Mission régionale d'autorité environnementale

**Avis sur le projet Ferme éolienne d'Hannappes et Bossus
à Hannappes et Bossus-lès-Rumigny (08)
porté par la SAS Ferme éolienne d'Hannappes et Bossus**

n°MRAe 2022APGE22

Figure 2 – Contexte éolien

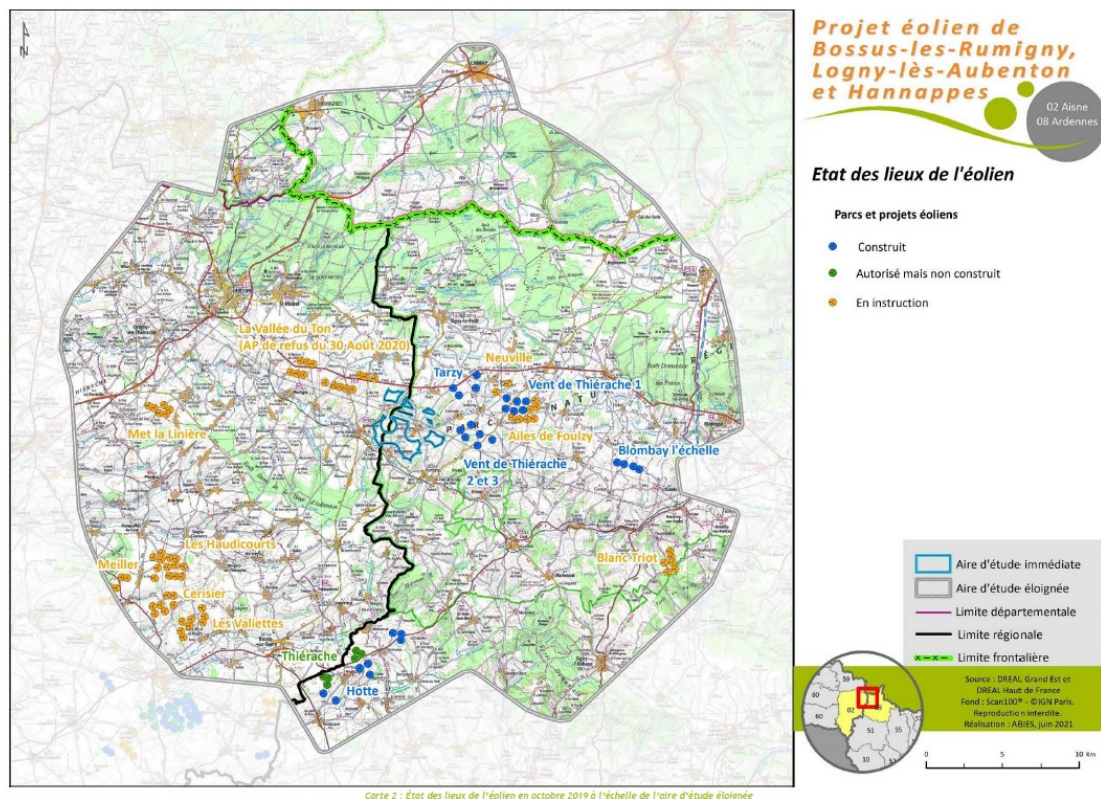
L'éloignement du projet par rapport aux parcs existants est faible (2,5 km au plus proche) et la dispersion des projets est importante, avec des zones de concentration à l'est (20 éoliennes en fonctionnement) et à l'ouest (principalement des projets d'éoliennes en instruction).

Avec un total de 16 parcs en exploitation, autorisés ou en cours d'instruction (4 parcs) dans un rayon d'une vingtaine de kilomètres, le contexte éolien est marqué autour du site d'Hannappes-Bossus.

Figure 5 – zones d'intérêt écologique autour du projet

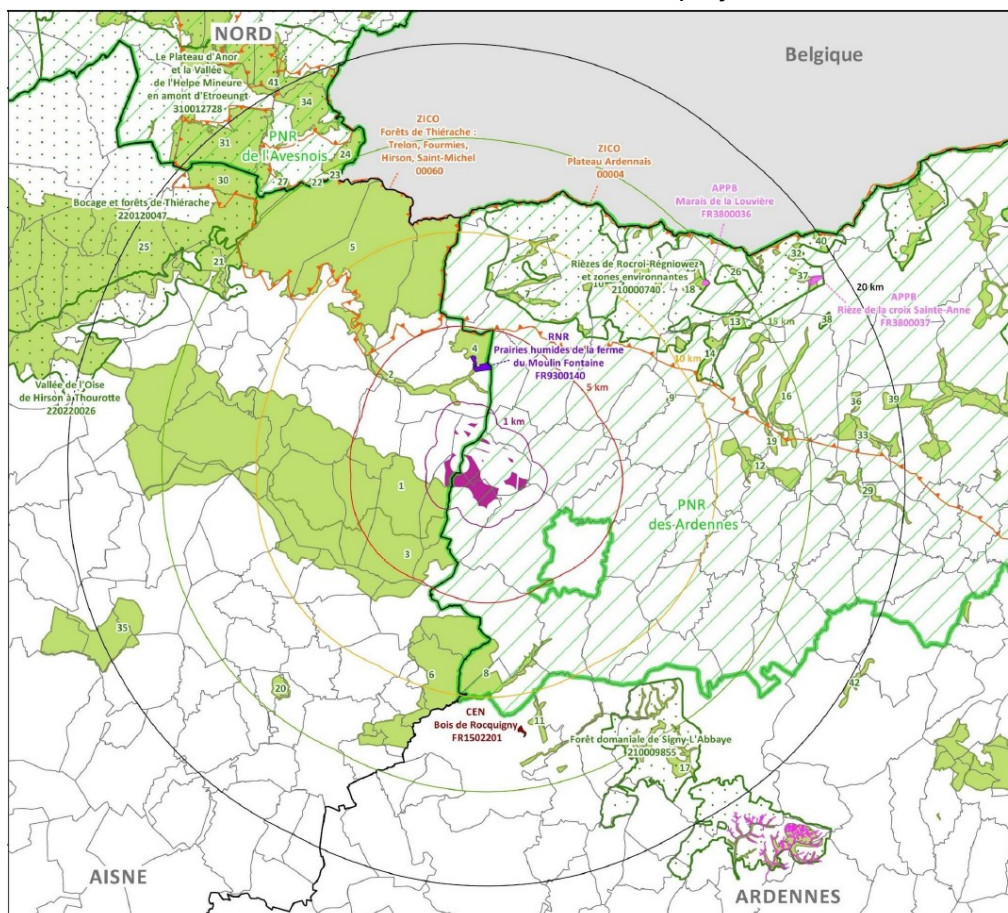
L'Ae relève que le périmètre d'implantation potentiel se situe dans une zone particulièrement riche d'un point de vue écologique.

La situation du projet dans un tel contexte environnemental justifie donc d'autant plus la recherche d'autres solutions de substitution raisonnables recommandée au chapitre 2.1. du présent avis permettant de s'écarter plus fortement des zones naturelles de forte sensibilité .

Figure 8 – Effet d'encerclement depuis le village d'Hannappes (en haut) et Bossus-lès-Rumilly (en bas)

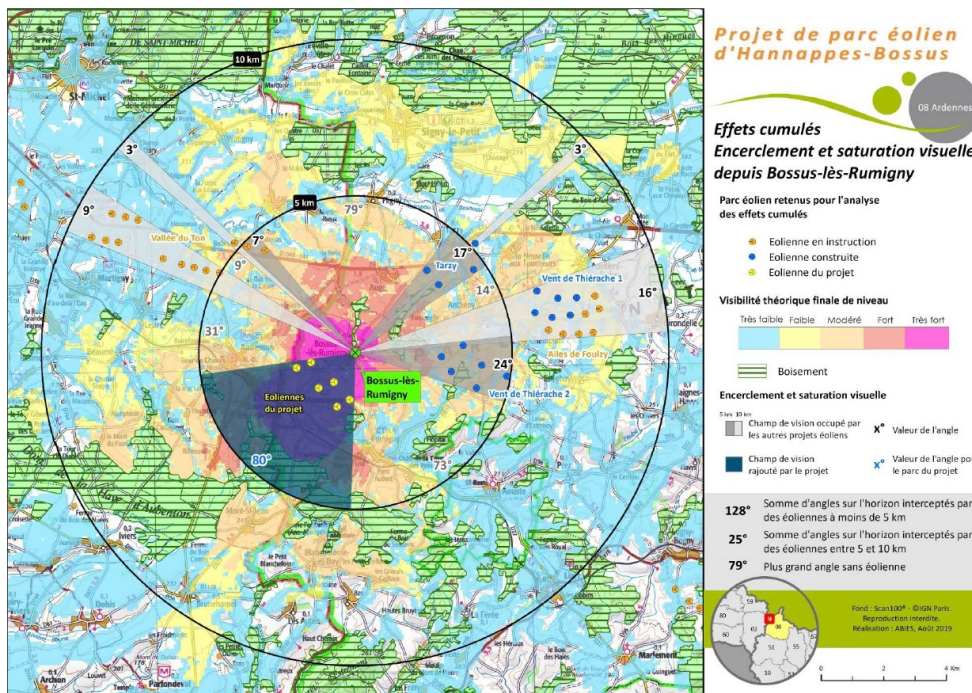
Le village de Bossus-lès-Rumigny est ainsi concerné par un risque d'encerclement et de saturation visuelle. En effet l'angle de respiration depuis ce point de vue n'est plus que de 79 ° et l'indice d'occupation de l'horizon est de 153 °. L'indice d'occupation de l'horizon depuis le bourg d'Hannappes est lui aussi supérieur à 120° (138°).

Or, les conclusions de ces simulations visuelles¹⁷ indiquent dans le dossier, pour Hannappes un impact nul et pour Bossus-lès-Rumigny un impact faible. **L'Ae estime que les impacts sur ces 2 bourgs sont largement minorés** par les conclusions figurant au dossier, et ne correspondent pas au résultat des simulations qui montrent une augmentation importante de la saturation visuelle et une dégradation tout aussi importante des angles de respiration pour les villages de Bossus-lès-Rumigny et d'Hannappes.

L'Ae recommande au pétitionnaire de reprendre ses conclusions relatives aux impacts visuels du projet pour les 2 bourgs de Hannappes et de Bossus-lès-Rumigny et d'en préciser les mesures d'évitement, de réduction ou de compensation adaptées à cet impact.
